ERGÄNZUNGSGUTACHTEN (EGA)

BV Autohof Grabow - Lichtimmission eines Werbepylon mit den Schwerpunkten BAB 14 und LS 072

Sachverständige STELLUNGNAHME mit dem Schwerpunkt BAB 14

Lichttechnische „Betroffenheit“ der BAB 14 und der LS Nr. 072

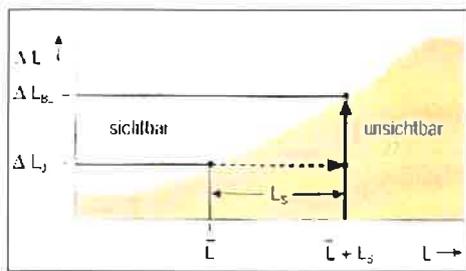
Der SV nimmt nachfolgend zunächst Bezug auf bundesweit übliche Standards wie bspw. das **Merkblatt „Bauseitige Beleuchtungsanlagen“** der Straßenverkehrsbehörde NRW, welches zumindest orientierend auch von anderen Bau- und Straßenaufsichtsämtern verwendet wird:

a) Eine Erhöhung der vorliegenden TI - Grenzwerte für beleuchtete Straßen ist nicht absehbar. Es kommt daher auch absehbar zu keiner Überschreitung der Grenzwerte. Bedingt ist dies durch die hohe Bauhöhe des Pylons und die geringen Lichtstärken bzw. Leuchtdichten.

HINWEISE des SV: Blendung kann die Verkehrssicherheit erheblich negativ beeinflussen. Je nach Grad der Blendung können Unbehagen, Unsicherheit und Ermüdung (psychologische Blendung), aber auch merkbare Herabsetzung der Sehleistung (physiologische Blendung) auftreten. Das bedeutet, dass Maßnahmen zur Entblendung getroffen werden müssen bzw. die Blendung muss begrenzt werden. Im EGA hier betrifft das ausdrücklich nicht die Straßenbeleuchtungsanlagen, die sich im üblichen Blickfeld eines Fahrers sowieso befinden, sondern nur die im peripheren Gesichtsfeld neu hinzukommenden Leuchtflächen. Nur diese sind hier zu bewerten, also nicht die typischen Straßenleuchten, die durch die DIN EN 13201 beschrieben werden.

Die Bewertung der physiologischen Blendung von typischen Straßenleuchten erfolgt durch die prozentuale Schwellenwerterhöhung (TI - Threshold increment). Diesem Verfahren liegen folgende Erkenntnisse zugrunde (siehe Abbildung):

Bei einer blendfreien Straßenbeleuchtung adaptiert das Auge auf die mittlere Fahrbahnleuchtdichte L . Ein Seobjekt auf der Fahrbahn ist gerade sichtbar, wenn es gegenüber seiner Umgebung einen Leuchtdichteunterschied (Schwellenwert) von ΔL_0 aufweist.

Befinden sich dagegen **Blendlichtquellen im Gesichtsfeld**, erzeugen diese im Augeninneren ein Streulicht, das sich wie ein „Schleier“ auf die Netzhaut legt. Diese zusätzliche „Schleierleuchtdichte“ L_s bewirkt, dass das Auge auf ein höheres Niveau $L + L_s$ adaptiert, obwohl die mittlere Fahrbahnleuchtdichte L unverändert bleibt. Das Seobjekt mit dem Leuchtdichteunterschied ΔL_0 gegenüber seiner Umgebung wird unsichtbar.

Im vorliegenden Sachverhalt ist mit keiner relevanten (zusätzlichen) Schleierleuchtdichte – bedingt durch die Bauhöhe und die geringen Lichtstärken – zu rechnen.
